## RESOLUCION N°

### POR MEDIO DE LA CUAL SE NIEGAN UN PERMISO DE VERTIMIENTOS Y SE TOMAN OTRAS DETERMINACIONES

**EL SUBDIRECTOR DE RECURSOS NATURALES DE LA CORPORACIÓN AUTÓNOMA REGIONAL DE LAS CUENCAS DE LOS RÍOS NEGRO-NARE "CORNARE", en uso de sus atribuciones legales y delegatarias y**

Que mediante escrito con radicado CE-14946-2023 del 19 de septiembre del 2023 se realiza solicitud de permiso de vertimientos para el proyecto denominado Hotel Ríos de Jamaica, a la cual se da inicio mediante Auto AU-03635-2023 del 19 de septiembre del 2023.

**Imagen No 1:** localización propuesta para descarga.

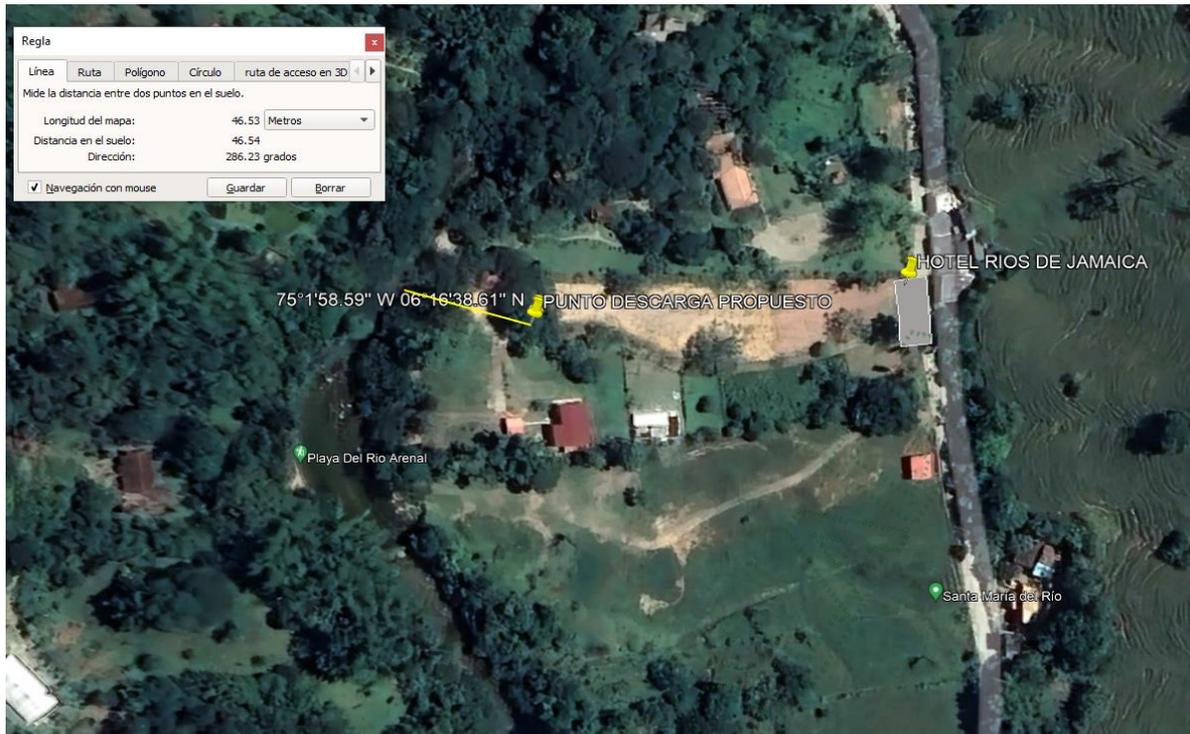
El interesado propone descarga al suelo, mediante un campo de infiltración que se pretende ubicar en vía interna que comparten predios colindantes. Este punto está localizado a una distancia aproximada de 45 metros del Río Arenales, en la siguiente imagen es georreferenciado ubicación punto de campo.

La anterior propuesta se considera muy cercana al río Arenal, el interesado no presento una prueba para determinar la altura del nivel freático, esto como soporte adicional que permita verificar y evaluar la viabilidad de esta alternativa.

En el predio del establecimiento no se cuenta con espacio suficiente para la implementación del campo de infiltración, la única alternativa disponible es una vía interna, la cual no es viable teniendo en cuenta su conformación puesto que el suelo se encuentra expuesto a ser compactado por transeúntes, la composición de sus drenajes ha sido modificada por las obras civiles para su adecuación.
